INFORMAÇÃO TÉCNICA Nº 392

DATA: 28 de Outubro de 2004
MODELOS: TV-1421, TV-2021 e GBT-2011
ASSUNTO: QUEIMA DO TRT DA SAÍDA HORIZONTAL

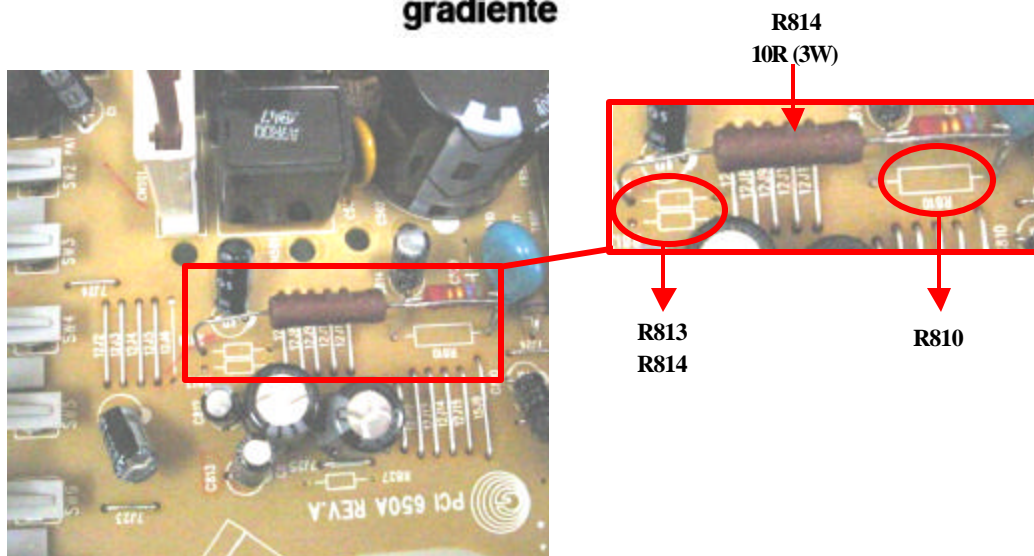
A modificação consiste na retirada dos Resistores R813 e R814 e acrescentar um Resistor de 10r (3W) conectado no Resistores R310 e no local onde estava o R814 que terá a posição R814 conforme indica a figura:

Posição	Descrição	Código
R814	Resistor 10R (3W)	350179001901V
